UCHWAŁA NR
RADY GMINY USTRONIE MORSKIE

**w sprawie zaopiniowania projektu granicy pasa technicznego wzdłuż wybrzeża Morza
Bałtyckiego w granicach administracyjnych gminy Ustronie Morskie**

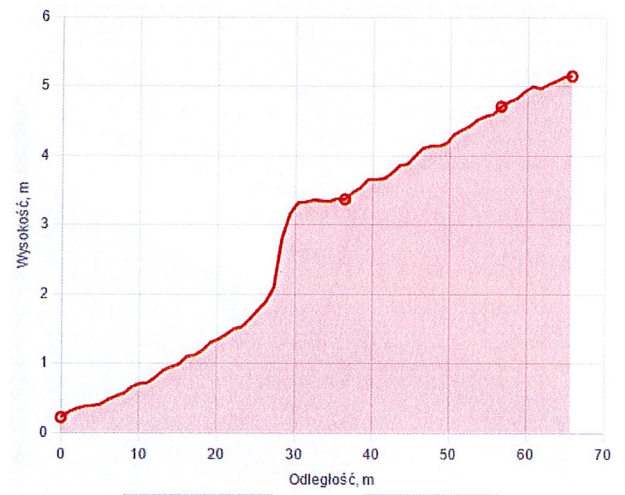
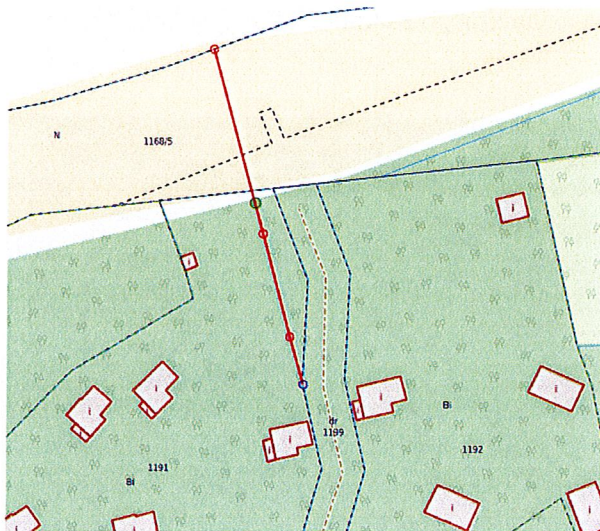
Na wysokości działki 1083 zmniejszenie pasa technicznego z około 88 m – do około 73 m.

Proponowane zmiany obejmują zmniejszenie szerokości proponowanej granicy pasa technicznego w działkach nr 1118, nr 1119, nr 1129, nr 1083, nr 1191, nr 1192, nr 1199, nr 1084, nr 1080/1, nr 1080/2, nr 1080/3, nr 1080/4, nr 1080/5 w taki sposób, że granice pasa wyznaczono 20 m od pierwszego wału wydmowego.

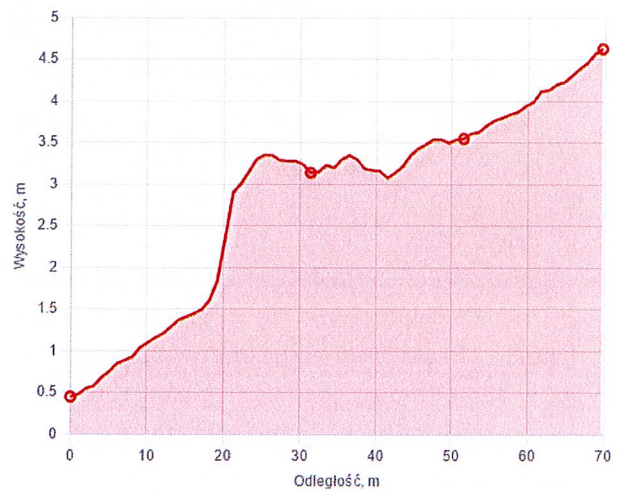
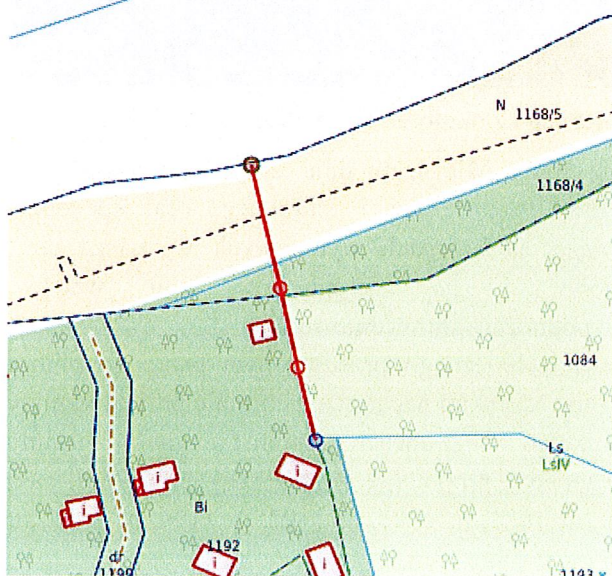
Na wysokości działki 1191 zmniejszenie pasa technicznego z około 66 m – do około 57 m.

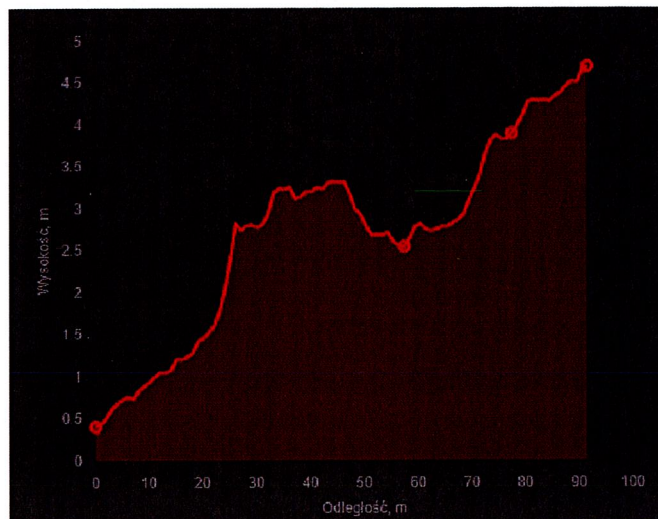
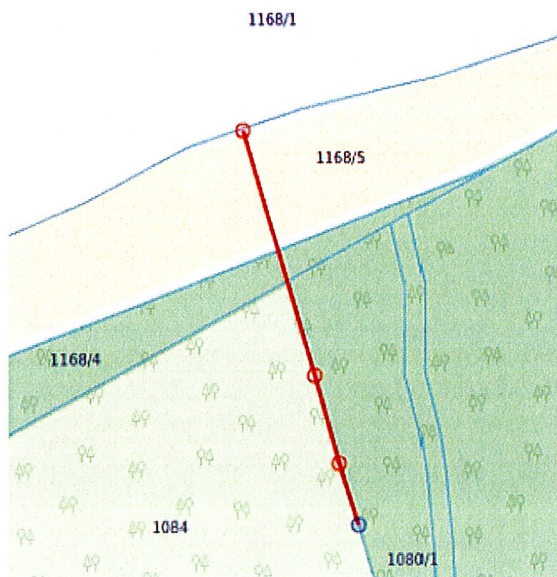
Na granicy działek nr 1192 i 1084 zmniejszenie pasa technicznego z około 70 m – do około 53 m

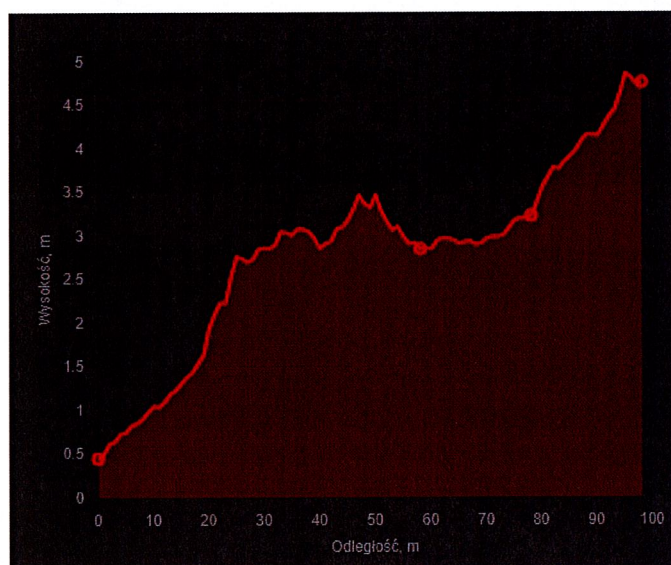
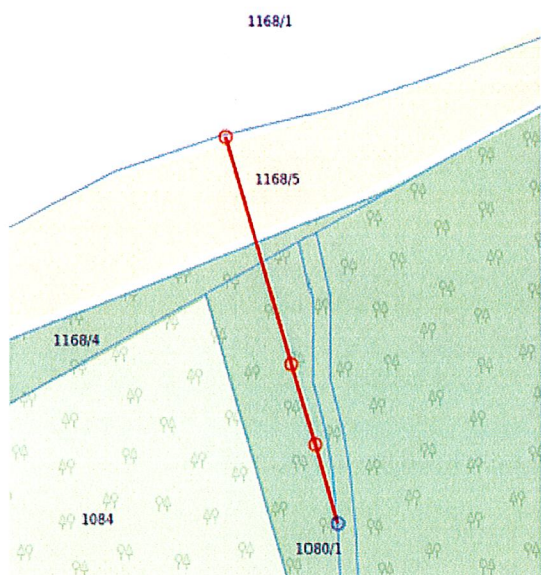
Na granicy działek nr 1084 i 1080/1 zmniejszenie pasa technicznego z około 90 m – do około 77,5 m

Na wysokości działki 1080/1 zmniejszenie pasa technicznego z około 98 m do 78 m

Załącznik do uchwały nr/2023
Rady Gminy Ustronie Morskie z dnia 10 sierpnia 2023 r.

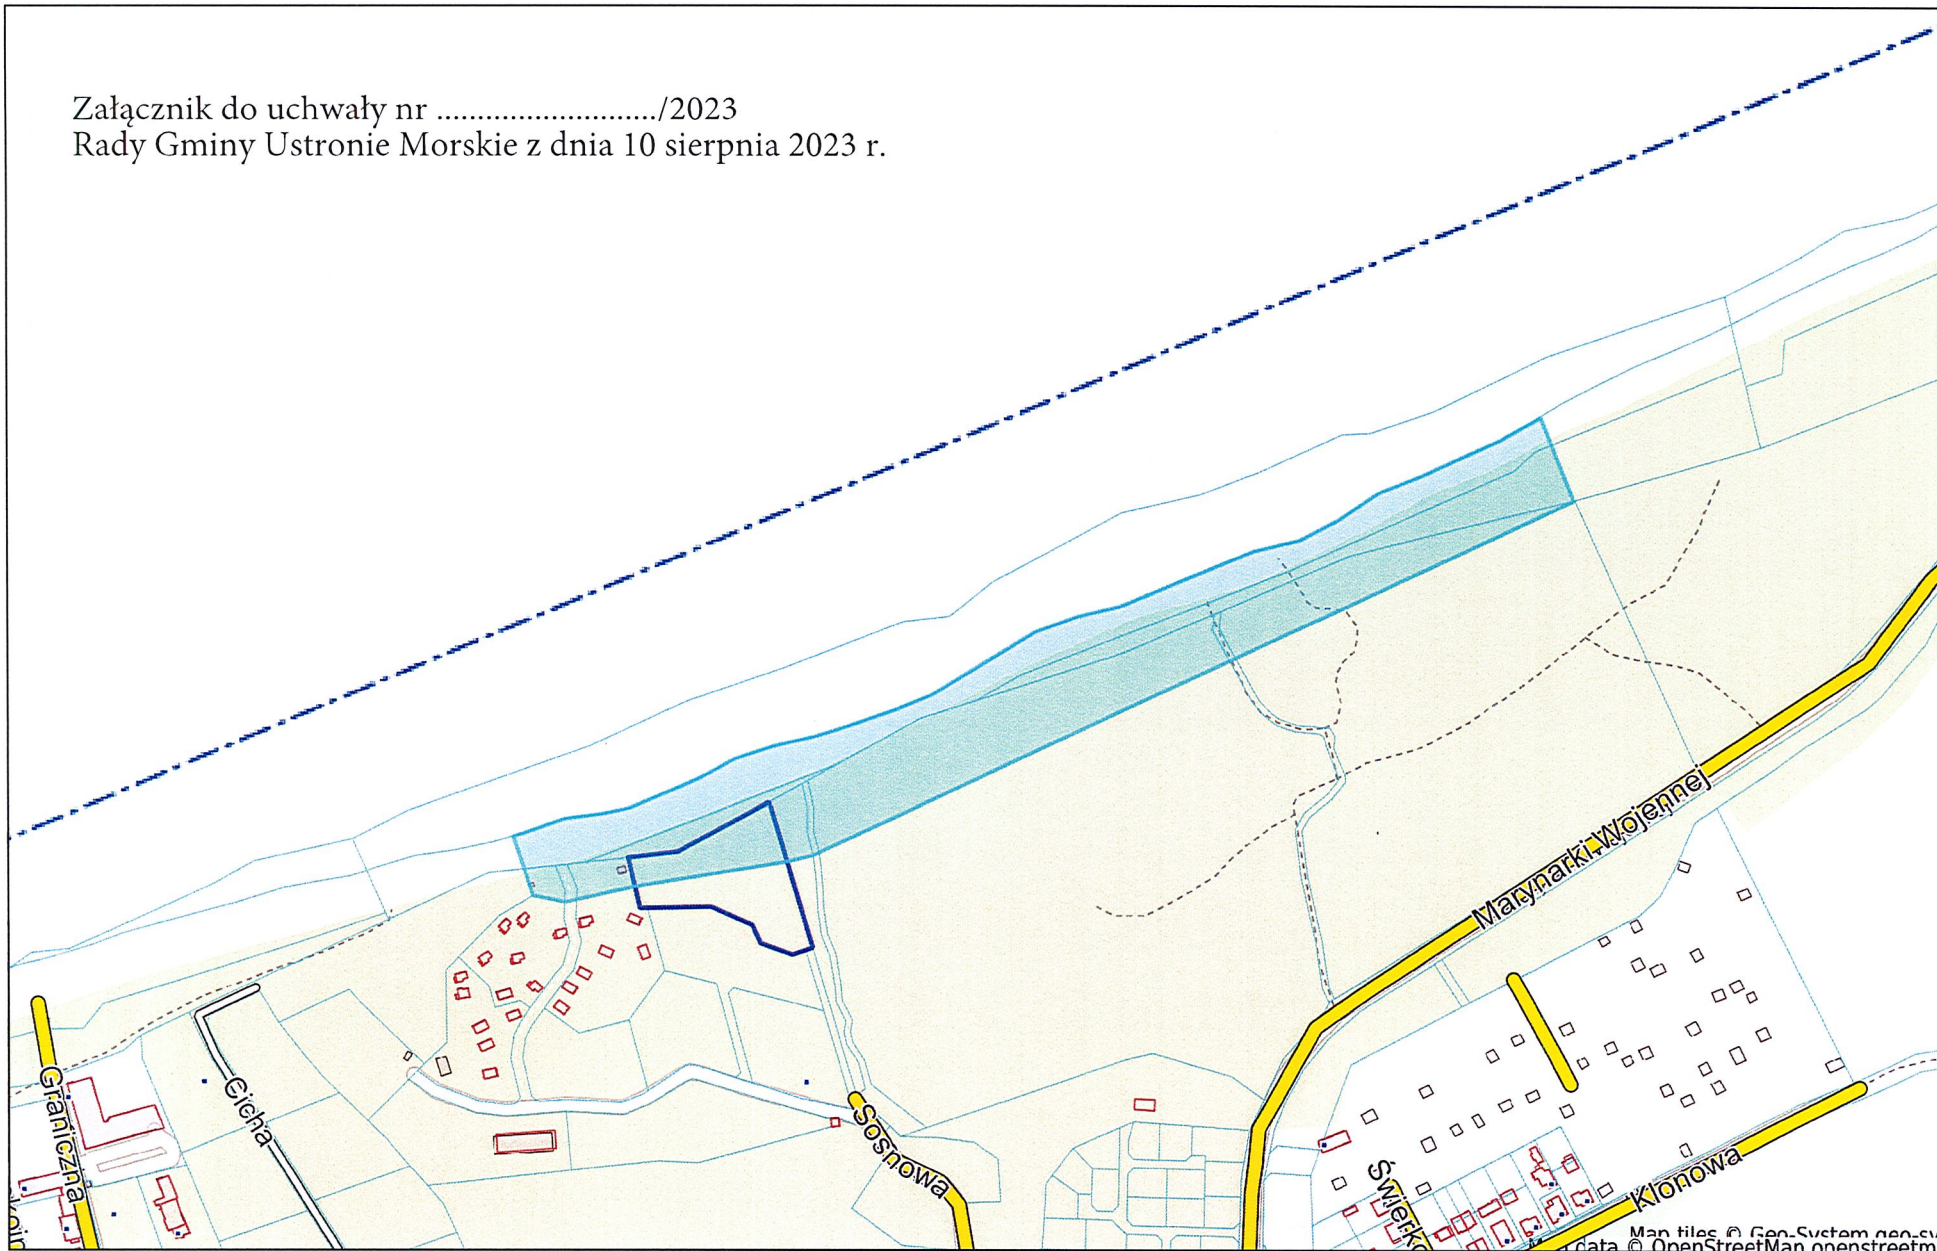
§ 1. Opiniuje się negatywnie proponowane zmiany w przebiegu granicy pasa technicznego na obszarze obrębu ewidencyjnego Ustronie Morskie poprowadzone przez działki nr 1118, 1129, 1119, 1191, 1199, 1192, 1084, 1080/1, 1080/2, 1080/3.

- 1) wnoszę o poprowadzenie granicy pasa technicznego w odległości 18 m od północnej granicy działek nr 1118, 1129;
- 2) wnoszę o poprowadzenie granicy pasa technicznego przez działki 1191, 1199, 1192, 1084, 1080/1, 1080/2, 1080/3, 1080/4, 1080/5 zgodnie z załącznikiem graficznym.
